改善箇所説明図

リヤホイール

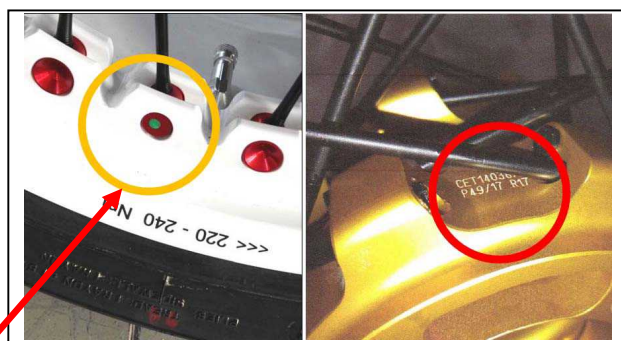
基準不適合発生箇所

走行装置において、リヤホイールの製造が不適切なため、スポークの締結力が不足しているものがある。そのため、そのままの状態で使用を続けると、走行振動によりスポークが緩み、リヤホイールが振れ、最悪の場合、走行安定性を損なう恐れがある。

改善の内容： 全車両、リヤホイールを良品に交換する。

識別： 交換するリヤホイールには、エアバルブ口横のニップルに緑色のペイントを施し、識別する。
